淀川水系河川整備計画(変更原案)に対する 関係住民の意見聴取結果を公表します。

3. 淀川水系河川整備計画(変更原案)に関するご意見

別紙 淀川水系河川整備計画（変更原案）に関する意見の詳細

図1

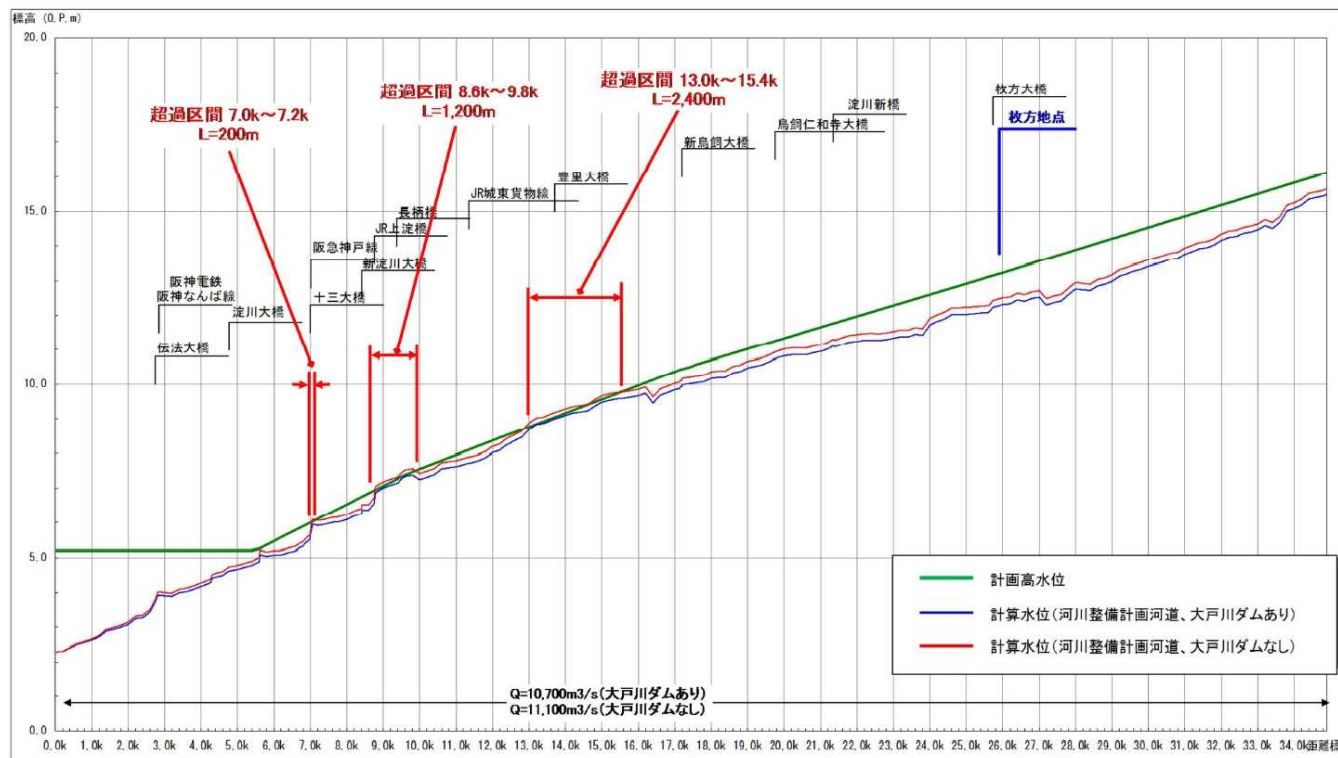
大戸川ダム検証素案では、淀川本川に関して図1が示され、淀川本川の7.0～7.2km、8.6～9.8km、13.0～15.4kmは大戸川ダムがないと、計画流量の流下時に計画高水位を超えることを問題視している。

図1は、淀川本川での大戸川ダムの洪水ピーク削減量が400m³/秒あることが前提とした水位計算結果であるが、大戸川ダムに淀川本川でそのように大きな治水効果があるのだろうか。

検証素案では淀川本川で上述のとおり、8.6～9.8 km 等で大戸川ダムがないと、計画流量の流下時に計画高水位を超えることを問題視しているが、計画高水位を超える高さは図 1（検証素案の図 4.2-1）から読み取ると、最大で 15 cm 程度である。これは大戸川ダムがないと、流量が 400 m³/秒増えることを前提とした数字であり、実際は上述のようにせいぜい 100～150 m³/秒しか増えないから、超過水位は 5 cm 程度になると考えられ、わずかなものである。

図5

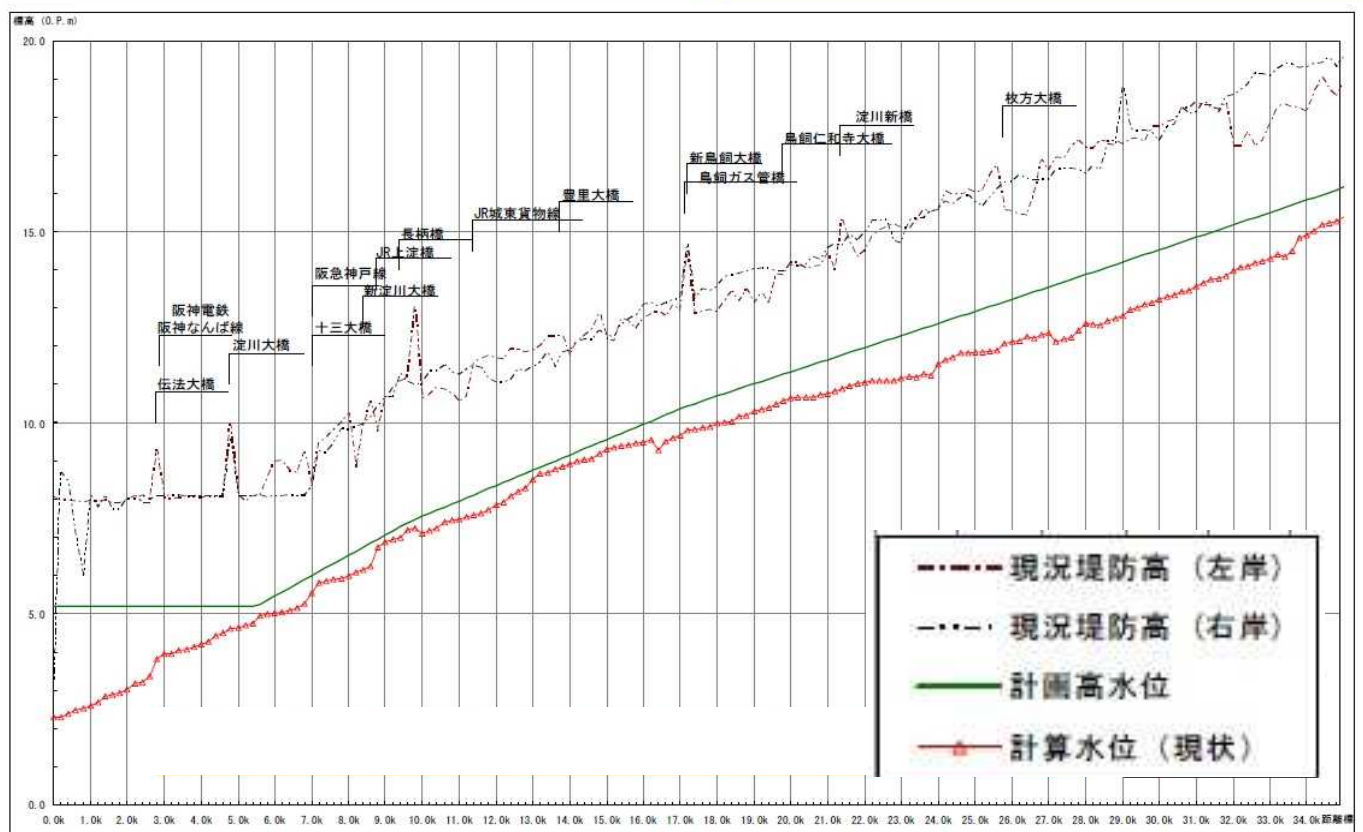
淀川水系河川整備計画の資料によれば、図5のとおり、左岸、右岸の現況堤防高は計画高水位より概ね2.5～3m以上高い位置にある。したがって、大戸川ダムがないために、計画高水位を5～15cm超えることがあったとしても、現況の堤防天端高には2.5～3m以上の余裕高があって、確保すべき余裕高2mを0.5～1mも上回っているのであるから、治水対策上、何も問題にならない。

図 2-6 断面図（常用洪水吐き部分）

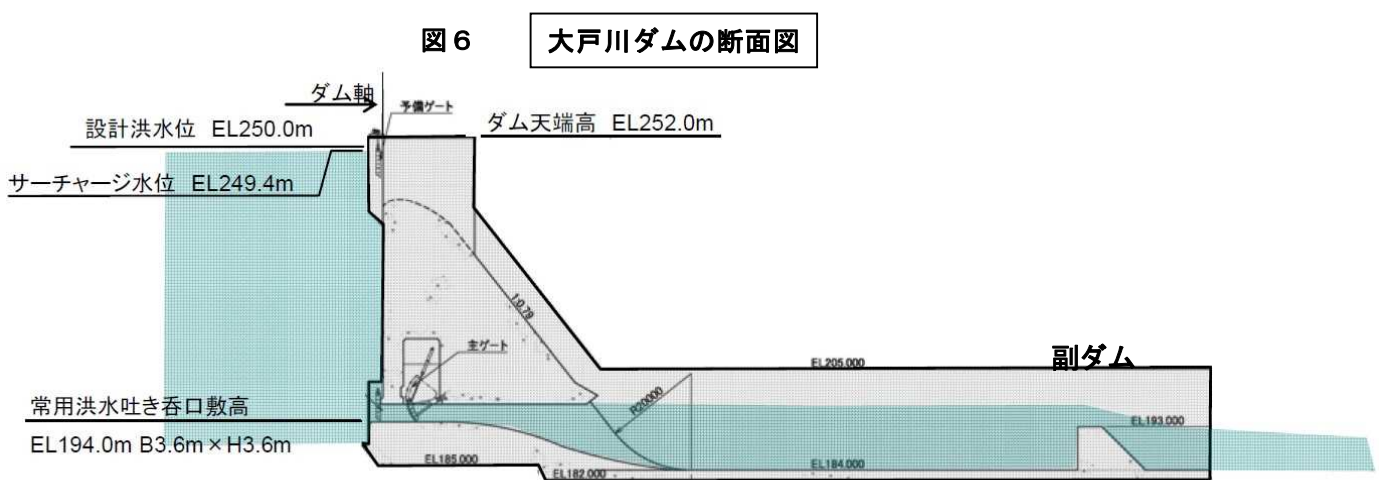
流水型ダム（穴あきダム）は上流と下流の連続性を確保できることを売り物にしているが、実際はそうではない。大戸川ダムの断面図は図6のとおりで、洪水吐きの下流側に洪水の勢いを減衰させるために減勢工がつくられる。減勢工は下流側に副ダムがあつて、それが水生生物の行き来を妨げる障害物になる。また、副ダムの上流側に形成される貯水域で水質が劣化することも予想される。

図7 益田川ダムにおけるダム上下流の濁度変化（2010年）

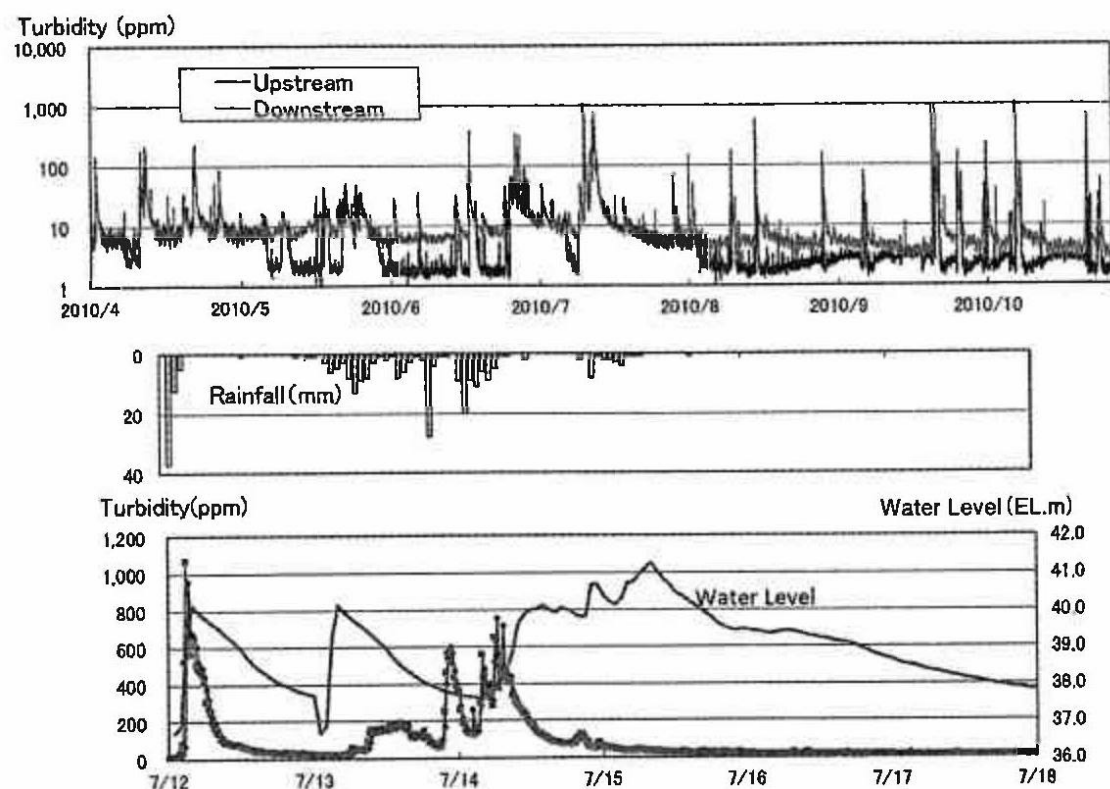
図7のグラフは、2010年に益田川ダムについて観測調査した結果である。観測期間中に複数回の洪水が発生し、高濁度水が流下している。ダム上流側（Upsream）は洪水終了後に濁度がすみやかに低下しているのに対して、下流側（Downsream）は10～数ppmの濁度が続いている。流水型ダムであってもダムであることには変わりなく、清流に戻りにくくなってしまうのである。

図 4.3.2-4 堤防強化対策工法の例

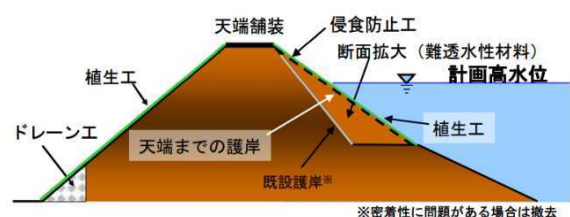
淀川水系では堤防天端までの表法護岸と裏法尻のドレーン工による堤防補強が実施されているが、裏法は植生工とされている。破堤原因の大半を占める越水破堤では、越流水による裏法尻から侵食が始まり、天端まで進行して破堤に至るため、裏法にも表法と同様に被覆工を実施することが重要である。堤防前面に被覆工を行う補強に必要がある。

さらに越水に耐えるのが二重鋼矢板補強である。堤防天端の両肩から鋼矢板を打設すれば越水にも十分耐えることが東日本大震災で証明されている。すでに実施されている地域もあり、淀川水系にも取り入れるべきである。
